Stadt Nidda

Bebauungsplan Nr. BS 4 „Wohngebiet West“

**Stellungnahmen mit umweltbezogenen
Informationen, die im Rahmen der frühzeitigen
Beteiligung der Öffentlichkeit sowie der Behörden
und Trägern öffentlicher Belange gemäß §3 (1)
und §4 (1) BauGB eingegangen sind**

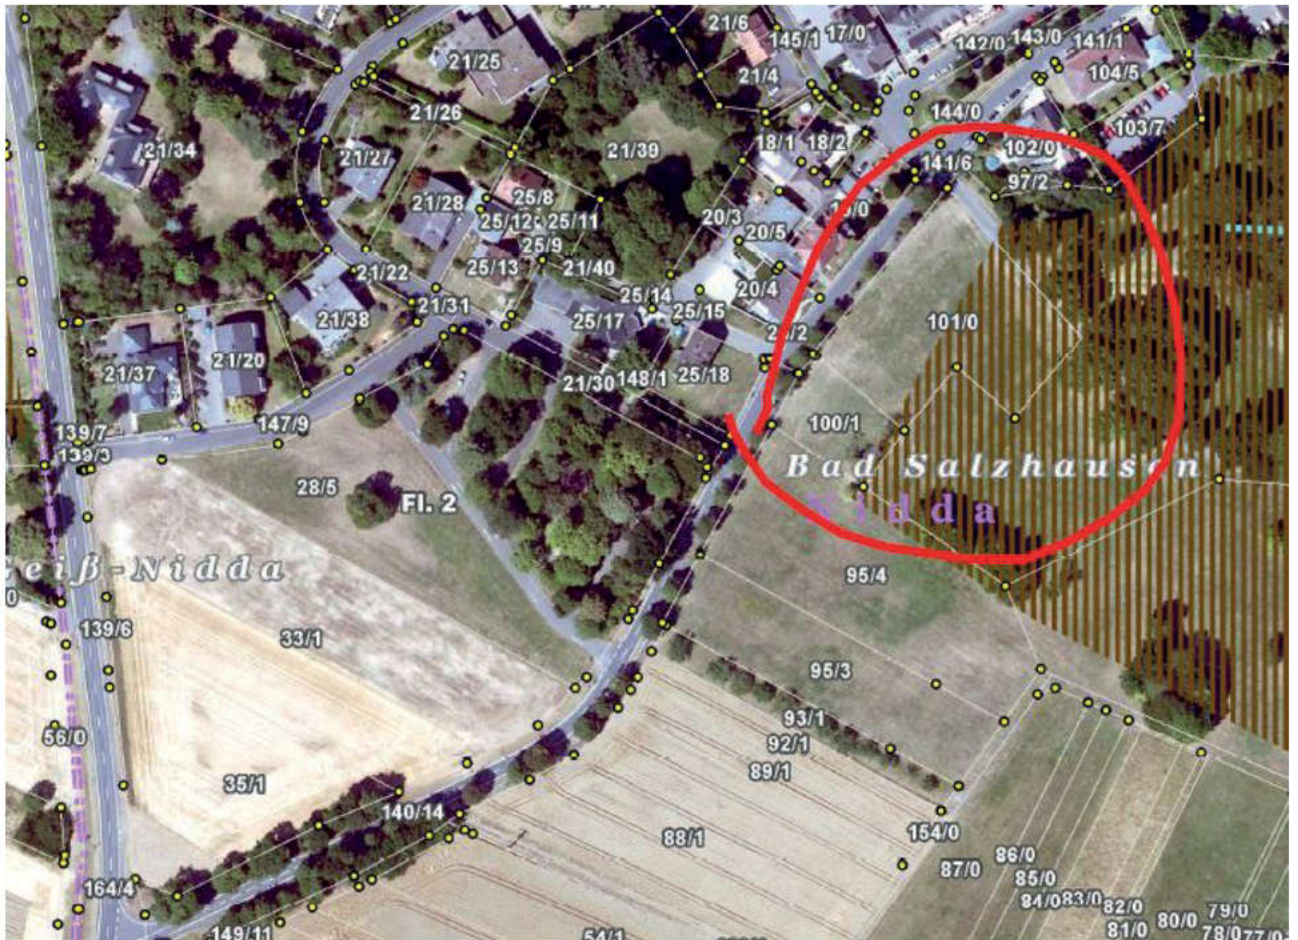
Weiterhin ist mir aufgefallen, dass Teile der Flurstücke 100/1 sowie 101/0 sich flächenmäßig mit dem nach der Hessischen Biotopkartierung ausgewiesenen Unteren Kurpark überlagern (s. Karte unten).

Ich möchte daher anregen, dass die Ausgestaltung als Parkfläche für das Thermalbad in wasserdurchlässiger Bauweise und mit Baumbestand geplant wird. Auch sollte der Baumbestand auf dem bereits vorhandenen Parkplatz auf Flurstück 28/5 möglichst erhalten und weiterentwickelt werden. Auch hier wäre eine wasserdurchlässige Bauweise wünschenswert.

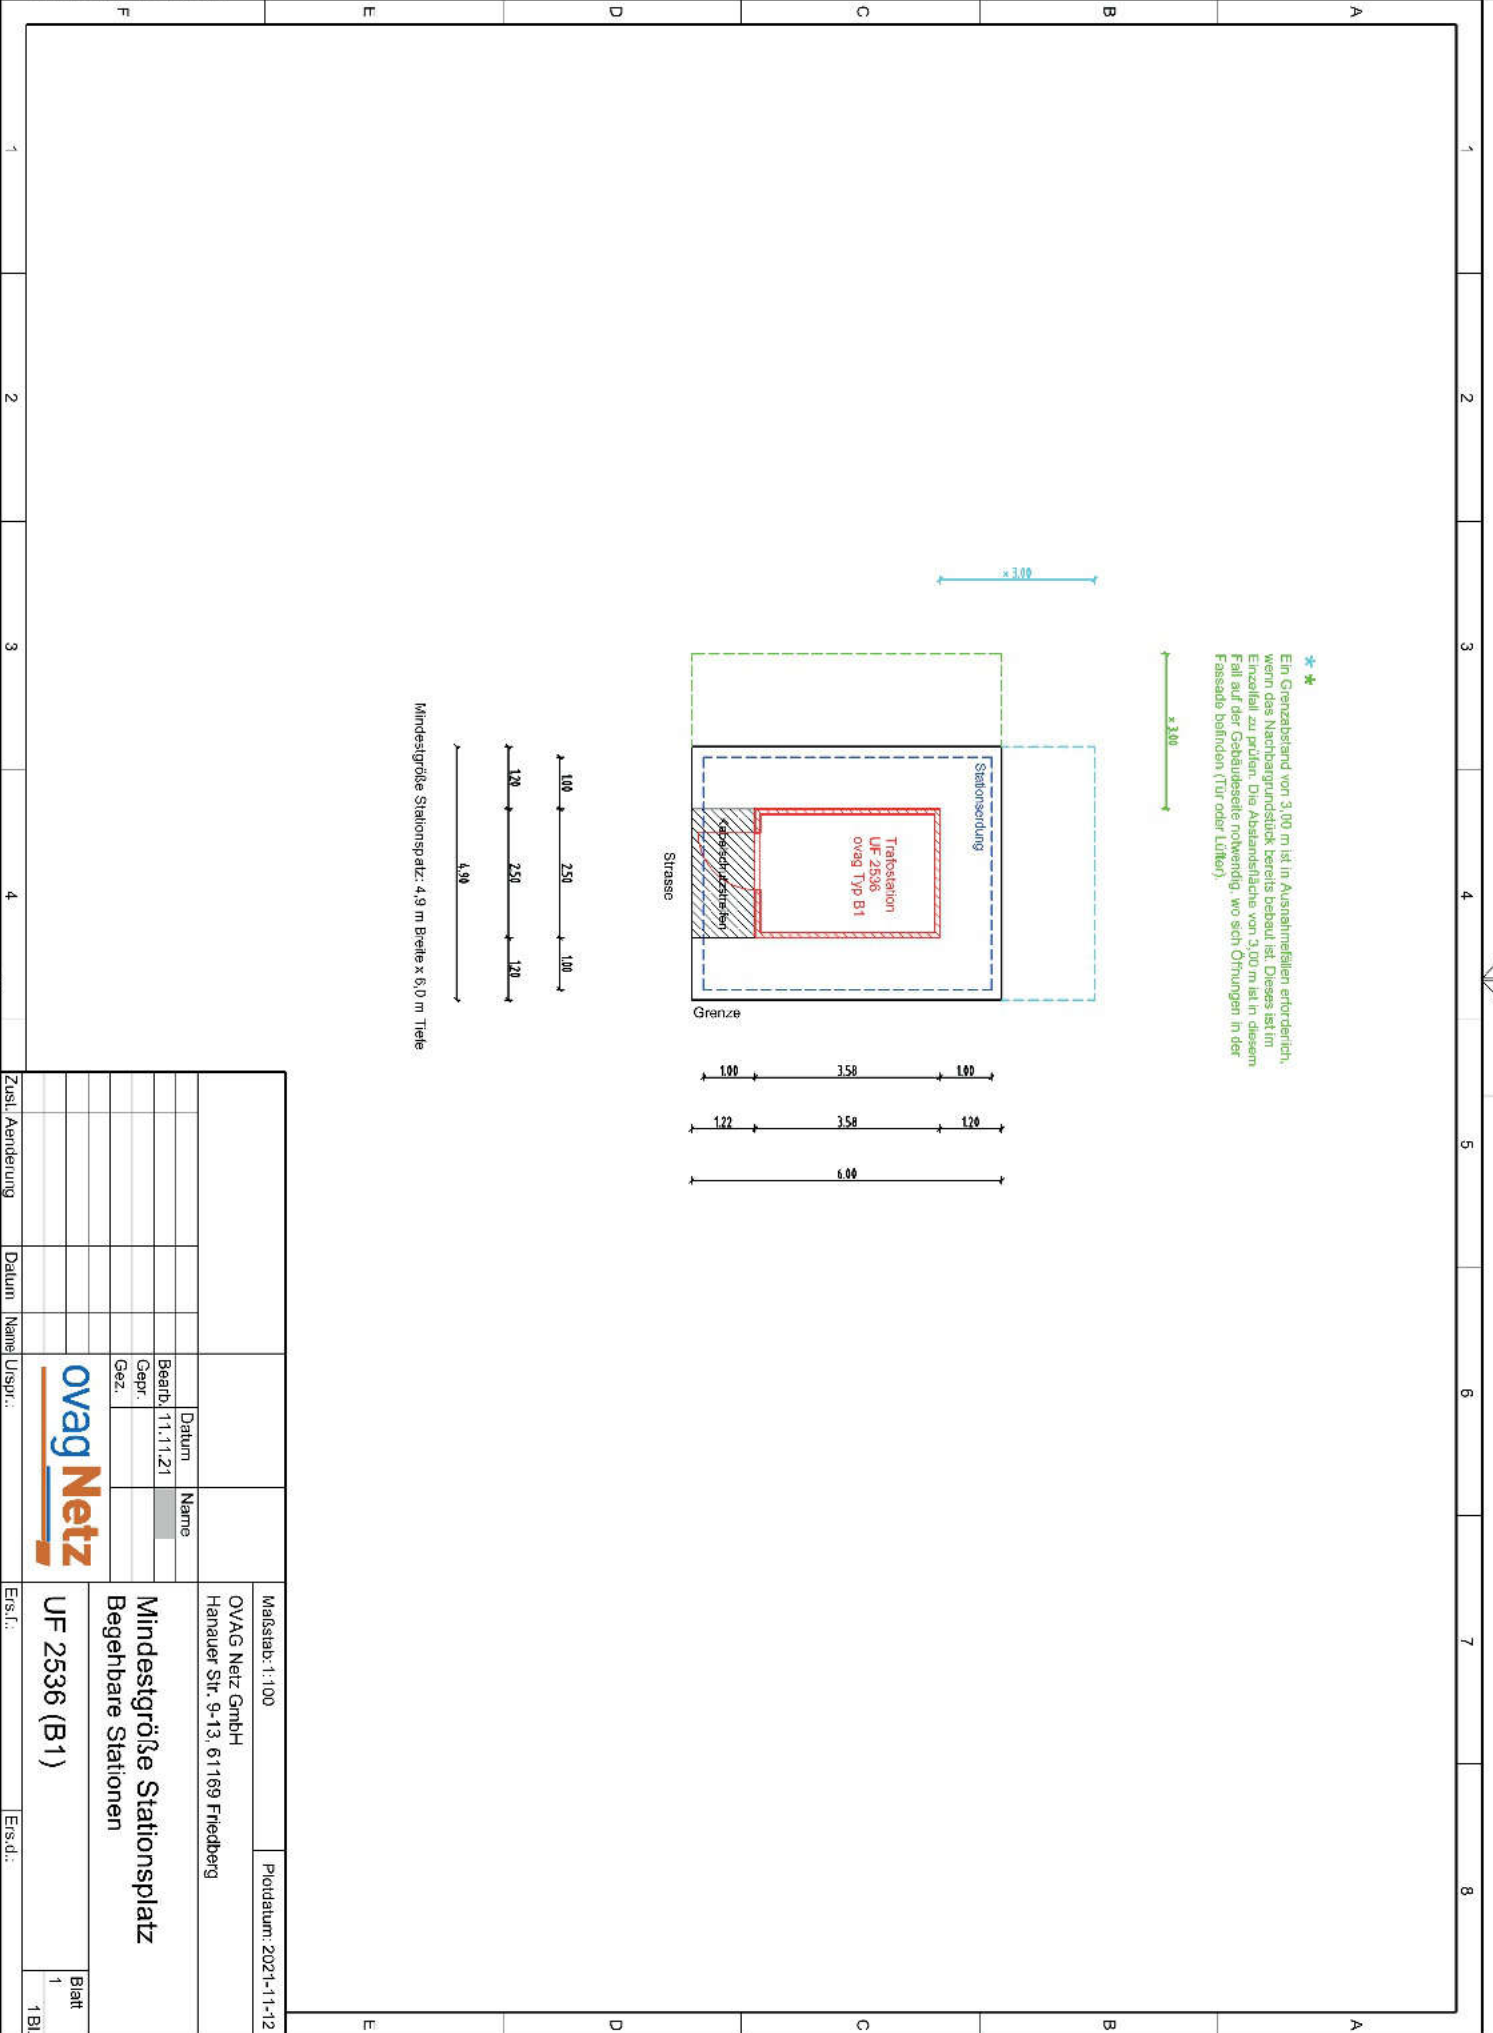
In dem ausgewiesenen Gebiet sind von uns Versorgungskabel verlegt. Zusätzlich befinden sich in diesem Gebiet Anlagen für die Straßenbeleuchtung. Die ungefähre Lage der Anlagen haben wir in dem beigefügten Plan eingezeichnet und bitten um Darstellung, der 20 kV Kabel, im Bebauungsplan. Für die korrekte Eintragung der Trassen und der Maststandorte besteht die Möglichkeit der örtlichen Einmessung. Zusätzlich können Sie die entsprechenden Bestandspläne anfordern unter auskunft@ovag-netz.de.

Für die Versorgung des geplanten Baugebietes mit elektrischer Energie halten wir den Bau von einer Transformatorenstation für erforderlich. Einen geeigneten Standort haben wir in den beigefügten Plan eingezeichnet. Hierzu benötigen wir eine Fläche von 4,9 m Breite * 6,0 m Tiefe mit einem Kanalanschluss an der rechten vorderen Grundstücksseite. Neben der zeichnerischen Darstellung im Bebauungsplan ist textlich aufzunehmen, dass innerhalb der Fläche für Versorgungsanlagen mit der Zweckbestimmung Elektrizität (Trafostation), bauliche Anlagen die einzuhaltenden Grenzabstände nach Landesbauordnung unterschreiten dürfen. Die Station ist gem. Anlage zu § 63 HBO baugenehmigungsfrei.

Auszug aus dem Kanalbestandsplan
 Nidda - Bad Salzhausen, Wohngebiet -
 West

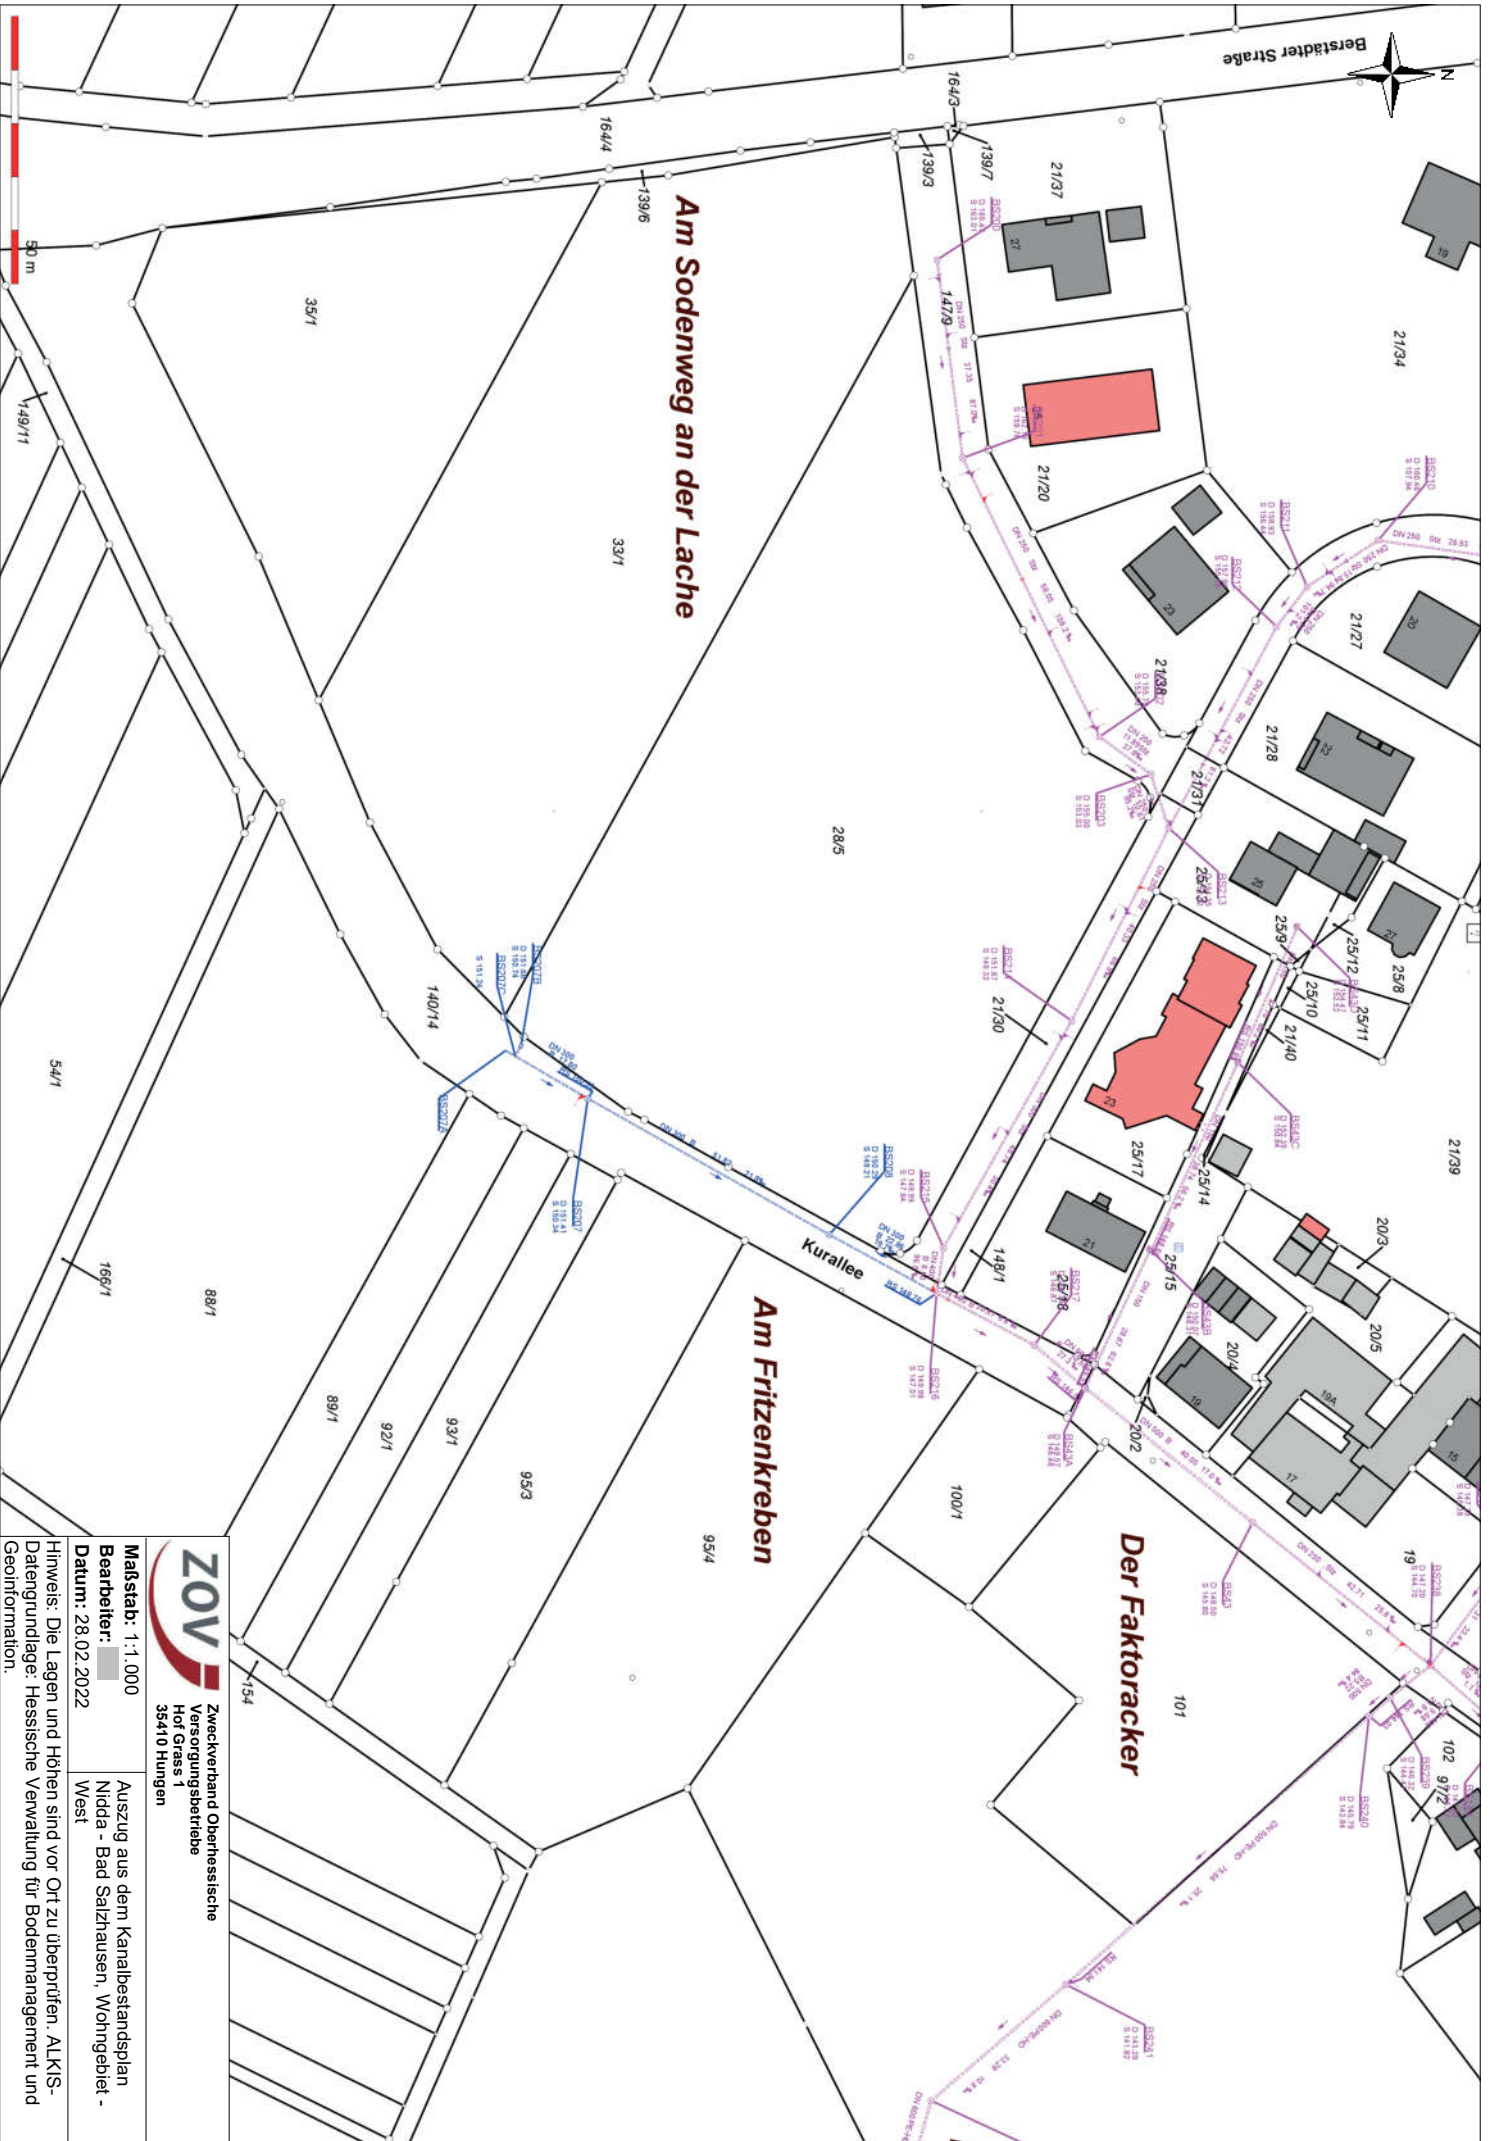
Beigefügt erhalten Sie einen Bestandsplan der öffentlichen Kanalisation für den betreffenden Bereich in Nidda - Bad Salzhausen zu Ihrer Kenntnis und weiteren Verwendung. Die Lage der Schächte und die Maße sind vor Ort zu überprüfen. Wir verweisen in diesem Zusammenhang auf die beiliegenden Freizeichnungshinweise des ZOV.
